# Revisión de Plan de Manejo de Tránsito del “Contratación Directa 2022CD-000014-0006000001 Bacheo de Urgencia”, en la Zona 4-1 del CONAVI

Información técnica del documento		
<b>1. N° Informe</b> MOPT-03-05-01-0570-2022	<b>2. N° de Expediente</b> RE-PZ-EB-22-0254	
<b>3. Título</b> Revisión de plan de manejo de tránsito del “Contratación Directa 2022CD-000014-0006000001 Bacheo de Urgencia”, en la Zona 4-1 del CONAVI.	<b>4. Fecha del informe</b> Agosto del 2022	
<b>5. Institución ejecutora</b> Ministerio de Obras Públicas y Transportes Dirección General de Ingeniería de Tránsito Departamento de Regionales Regional Pérez Zeledón San Carlos, Costa Rica Tel: (506) 2224-5411	<b>6. Instituciones receptoras</b> Consejo Nacional de Vialidad (CONAVI).	
<b>7. Tipo de reporte y periodo de extensión</b> Informe final, agosto de 2022	<b>8. Colaboró</b>	
<b>9. Elaboró</b> Ing. José Alberto Montero Fallas Ingeniero, Oficina Regional Pérez Zeledón  Nombre y firma	<b>10. Revisó y autorizó</b> Ing. Alejandra Acosta Gómez Jefe Departamento de Regionales  Nombre y firma

**Figura 2.** Propuesta de señalización móvil.

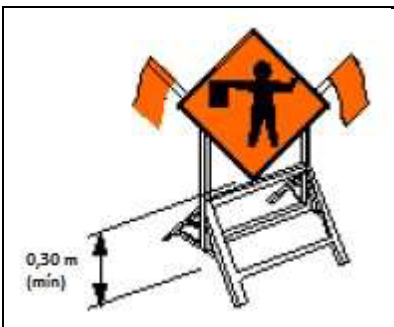
- La señalización vertical **cumple**, ya que se utilizarán señales verticales móviles sobre burras que cumplen con la altura mínima solicitada en el Manual de Señales Viales 2014, la cual es de 0.3 m como mínimo.

Figura 3. Propuesta de señalización para zonas de 40 KPH.

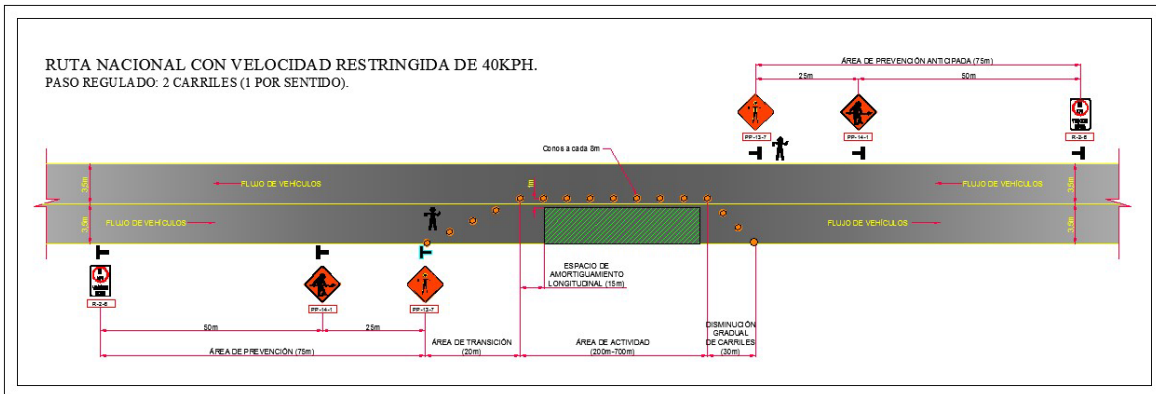
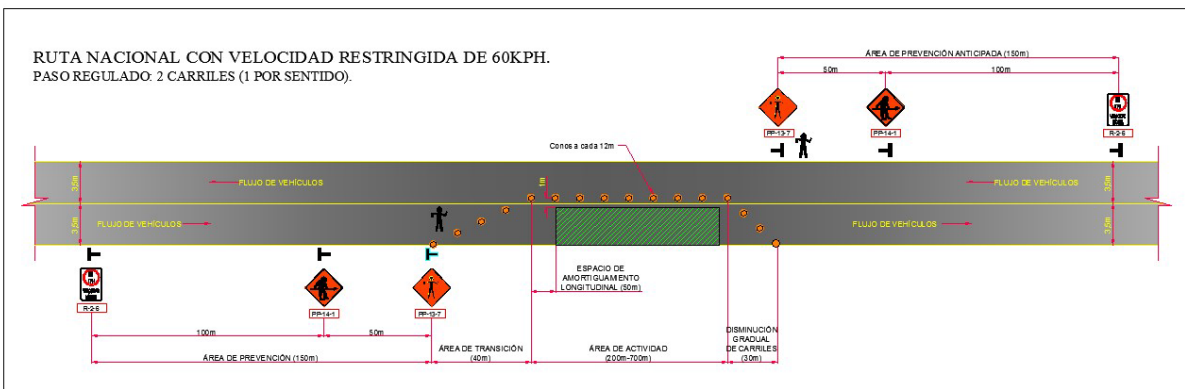
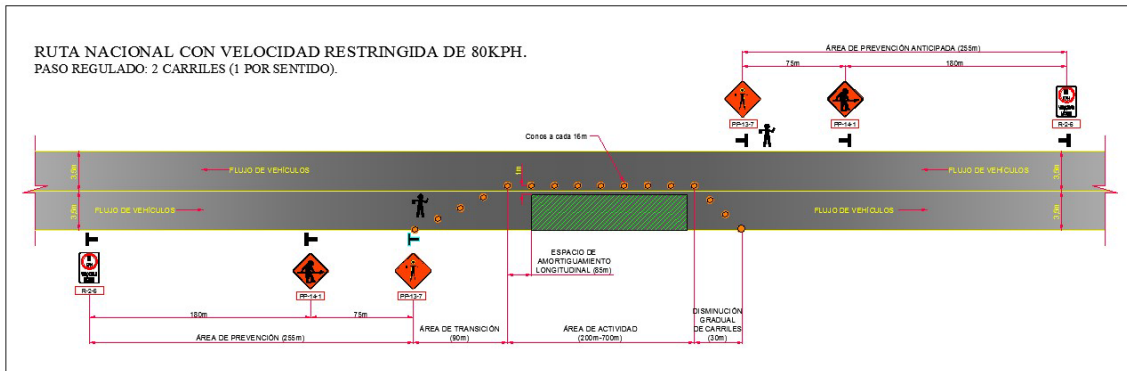
- Las distancias propuestas para colocar las señales de control de obra, **no corresponden** a las establecidas en la normativa para una velocidad de 40 km/h, en donde se indica que se colocará la primera señal a una distancia mayor a 50 m y una separación mínima de 25 m entre las señales subsecuentes; para una velocidad de 60 km/h, se indican que se colocará la primera señal a una distancia mayor a 100 m y una separación mínima de 50 m entre las señales subsecuentes; y para una velocidad de 80 km/h, se indica que se colocará la primera

señal a una distancia mayor a 180 m y una separación mínima de 75 m entre las señales subsecuentes.

Pero se interpretó mal la separación de las señales, ya que la primer señal se refiere a la que está más cercana a la zona de trabajo, o lo que es lo mismo, es la última que observa el conductor antes de llegar al lugar en donde se desarrollan los trabajos.

- **El presente rechazo es única y exclusivamente** para la señalización de control de obra en los trabajos a realizarse en los lugares y rutas descritos en el Plan de Manejo de Tránsito presentado. Dicho Plan de Manejo de Tránsito deberá ser subsanado por el interesado y enviado nuevamente para revisión.

Figura 6. Longitudes en planos de las distancias de transición para zonas de 40 KPH.

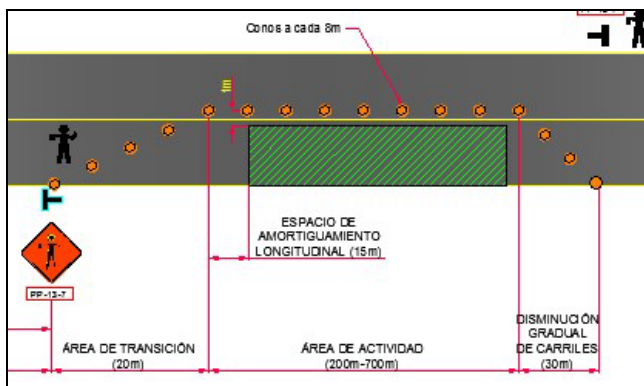
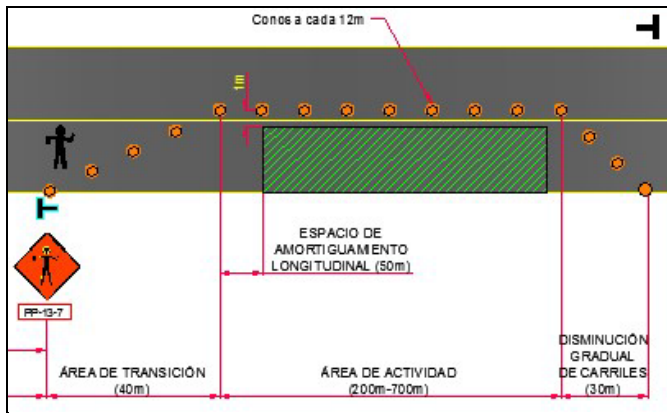
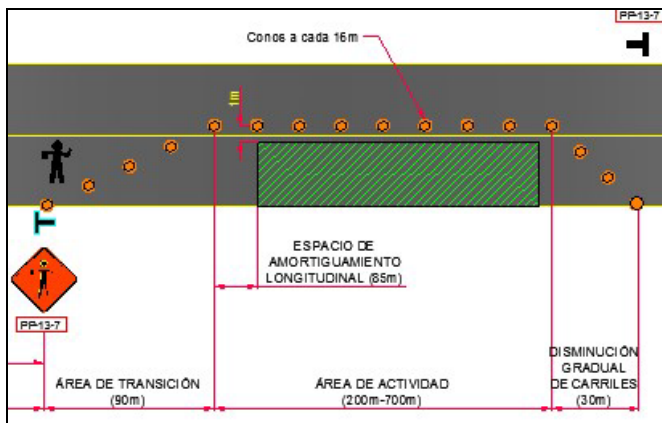
- Las dimensiones de las señales corresponden a las establecidas en la normativa vigente, ya que en la ruta se deben colocar señales de tamaño estándar debido a la velocidad de operación de la misma, la cual corresponde a señales reglamentarias (rectangulares) de 61 x 71 cm, con señales preventivas (rombos) de 61 x 61 cm.
- Las disminuciones graduales de carril, o “tapers”, así como la longitud “L”, la longitud de convergencia, longitud de transición de cambio y la longitud de espaldón, se detallan y cumplen con la normativa vigente como se muestra a continuación:
